### 実施方針等に関する個別対話結果

### 1 本書の構成

#### 図(2)-1: 一体整備の考え方(断面イメージ)

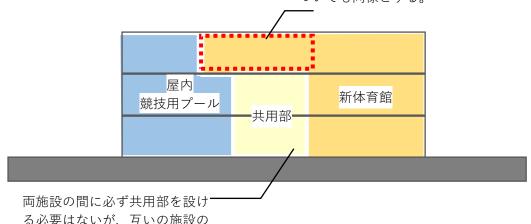
参加者	・新体育館と屋内競技用プールは一体的に整備する提案は可能か。
	・諸室の兼用について、許容される範囲を示していただきたい。
	・一体整備の提案は可能である。ただし、新体育館、屋内競技用プール及
	び附属プール内の各諸室は明確に区分ができるよう、計画すること。
	・一体整備として許容できる範囲は、利用者にとって便利であれば、新体
姫路市	育館の範囲であると明確に示せる場合に限り、プール側に新体育館の諸
	室を整備することは可能である。
	・諸室の兼用について、例えば、20室要求しているものを兼用するから10
	室にする、という提案は不可とする。
	・また300㎡要求している諸室に対し、新体育館及び屋内競技用プールそ
	れぞれに 150 ㎡ずつ整備する提案も不可とする。
	・新体育館と屋内競技用プールにおいて、機能の組み換えは不可とする。

1 ハイルロ・フューエー	
要求水準書の 補足・変更内容	・諸室の兼用、活用の考え方は以下を参照すること。
	・新体育館及び屋内競技用プールを一体整備とする場合は下図の考え方を
	遵守の上、提案すること。なお、下図は要求水準を補足するものであ
	り、姫路市の評価の考え方を表すものではなく、かつ提案の詳細を制限
	するものではない。

諸室の活用のため、互いの諸室を近接して設ける等の提案も可とするが、後述する「一体整備の考え方」を遵守すること。

諸室の「活用」のために、新体育館の要求諸室を屋内競技用プール側に設けることは可とする。ただし、動線として、「新体育館から活用できない」という提案は不可とする。また、屋内競技用プールの要求諸室を新体育館側に設けることも可とし、動線の考え方についても同様とする。

両施設の間に必ず共用部を設ける必要はないが、互いの施設の 範囲を明確に示せるようにする こと。

図(6)-1:通り抜け型乗降場の形状(1列の場合)

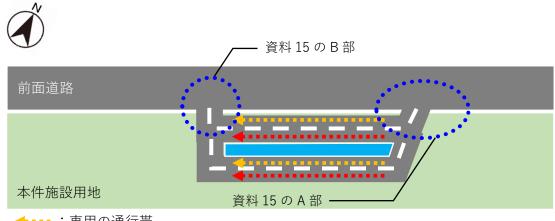
参加者	・ 通り抜け型乗降場は、要求水準を遵守の上、縦列を2列としても良いか。 ・ 提案により、一時停車台数を増減させることは可能か。
姫路市	・2列は可とするが、通行帯を専用で設け、十分な安全対策を行うこと。 ・2列とする場合は、歩行者のための安全帯を設けること。 ・一時停車台数は、通り抜け型乗降場の形状に寄らず12台以上とすること。

・通り抜け型乗降場は下図の形状を認めるものとする。なお、下図は要求 水準を補足するものであり、姫路市の評価の考え方を表すものではな く、かつ提案の詳細を制限するものではない。

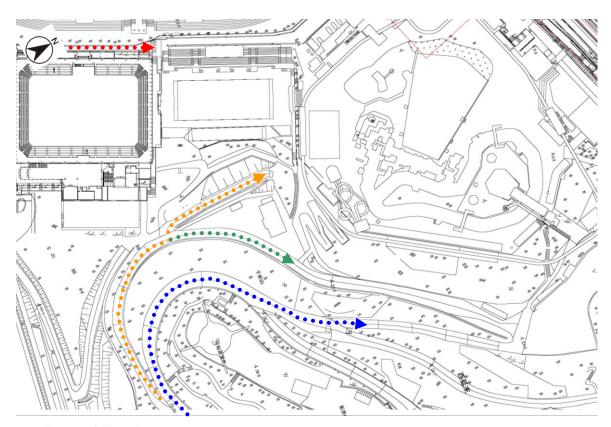
・既存園路を工事車両動線として活用したい。
参加者	・既存園路をイベント時の搬入車両動線として活用したい。
	・既存園路を管理者の車両動線として活用したい。
姫路市	・現在の公園管理事務所手前付近より下る園路は、工事期間中において小
	型車両は可とすることを検討している。
	・既存園路をイベント時の搬入車両動線として活用することについては検
	討のうえ、後日回答する。
	・既存園路を管理者の車両動線として活用することは不可とする。

・既存園路の活用は、下図のとおりとする。なお、管理者の車両動線としての活用は不可とする。

・必要に応じて、上図動線を車両動線として活用する場合は、事前に市と協議の上、事業者の責任において十分な安全対策を行うこと。

図(8)-1:資料 15 の A 部の形状例①

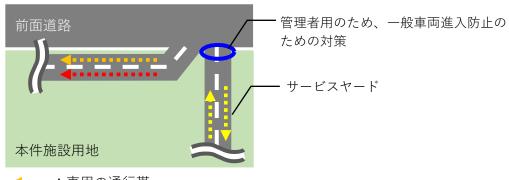
参加者	・資料 15 の A 部において、サービスヤードに進入する管理車両と乗降場に
	進入する一般車両の交錯への対策は提案によるものか。
姫路市	・一般車両と管理車両の交錯は対策を求めたい。
	・ご指摘の点は市の考え方を整理し、結果を公表する。

要求水準書の 補足・変更内容 ・資料 15 の A 部の形状は、以下の形状を参考に、一般車両と管理車両の交 錯への対策も含め提案すること。なお、下図は要求水準を補足するもの であり、提案の詳細を制限するものではない。

- ・図(8)-1は、通り抜け型乗降場の入り口とサービスヤードの出入口が同じ場合を示している。
- ・図(8)-2は、通り抜け型乗降場の入り口とサービスヤードの出入口を分ける場合を示している。

・図(8)-2 を採用する場合は、通り抜け型乗降場の入り口とサービスヤードの出入口との距離を離すことができるが、資料 15 における A 部の位置は資料 15 に示す凡例位置を大きく逸脱しないこと。

図(9)-2:広域防災拠点として機能する際の動線例②

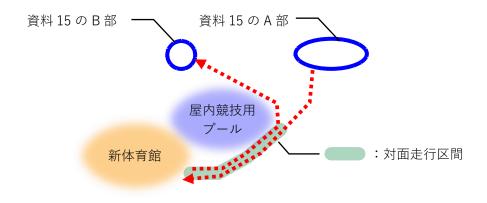
・平時において、資料 15 及び資料 25 に規定されるサービスヤードの動線
参加者	の考え方は、資料 15 の A 部から進入し、新体育館及び屋内競技用プール
	のバックヤードを経由後、B部に接続することは可能か。
	・広域防災拠点として機能する際、資料 15 の A 部から進入し、資料 15 の B
	部に接続する動線は、屋内競技用プールの JR 新駅側や屋内競技用プール
	の前面道路側(通り抜け型乗降場と並走する)提案は可能か。
姫路市	・平時において、資料 15 の A 部から進入し、新体育館及び屋内競技用プー
	ルのバックヤードを経由後、B部に接続することは不可とする。
	・広域防災拠点として機能する際、資料 15 の B 部に接続する動線は、屋内
	競技用プールの JR 新駅側に構築することは可能である。
	・サービスヤードにおいて、広域防災拠点として機能する際に必要な新体
	育館のバックヤードから資料 15 の B 部までの動線において、一部対面走
	行区間を設ける場合は、走行方向に対し2車線確保する(対面走行区間
	においては計4車線)条件を遵守のうえ、対面走行区間においては中央
	分離帯を設ける等、適切な安全対策を行うこと。

・広域防災拠点として機能する際の資料 15 の A 部から B 部のまでの動線 は、以下の形状を参考に含め提案すること。なお、下図は要求水準を補 足するものであり、姫路市の評価の考え方を表すものではなく、かつ提 案の詳細を制限するものではない。

・図(9)-2の対面走行区間は短い程良い。

図(10)-1: 資料 15 に示す 0 部の考え方①

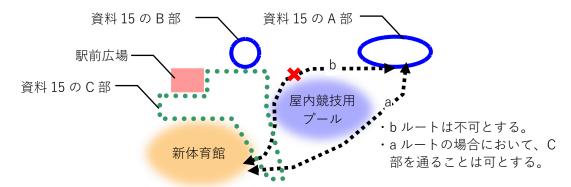
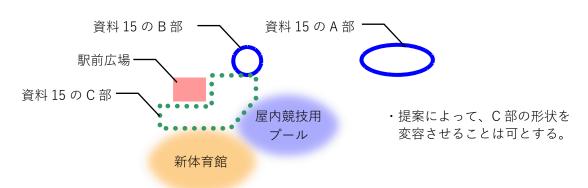
・資料 15 に示される C 部内に、搬出入のための車両寄せを有する部分でな
参加者	ければ、機械室や倉庫等を設けても問題ないか。
	・ 資料 15 に示される C 部内を管理車両や広域防災拠点として機能する際の
	車両が走行することは可能か。
	・ 資料 15 に示す C 部は、資料 10 のゾーニングイメージを前提にした範囲
	であり、事業者の提案によって変容する範囲となる。そのため、資料 15
	に示すC部は概念であって、絶対的な範囲ではない。あくまでも前面道
	路に近接して「交通施設」となるバックヤードやロータリー等を設ける
4m n/2 →	ことを禁止するための要求である。
姫路市	・そのため、搬出入のための車両寄せを有する部分でなければ、機械室や
	倉庫等を設けても問題ない。
	・また、C部内を管理車両や広域防災拠点として機能する際の車両が走行す
	ることは可能である。ただし、管理車両動線については資料 15 に示す A
	部から進入し、A部から出る原則を遵守すること。

- ・上記の姫路市に回答によって要求水準の修正は行わない。
- ・上記の姫路市回答を参考に、提案を行うこと。なお、参考として姫路市 回答を補足する図を以下に示す。
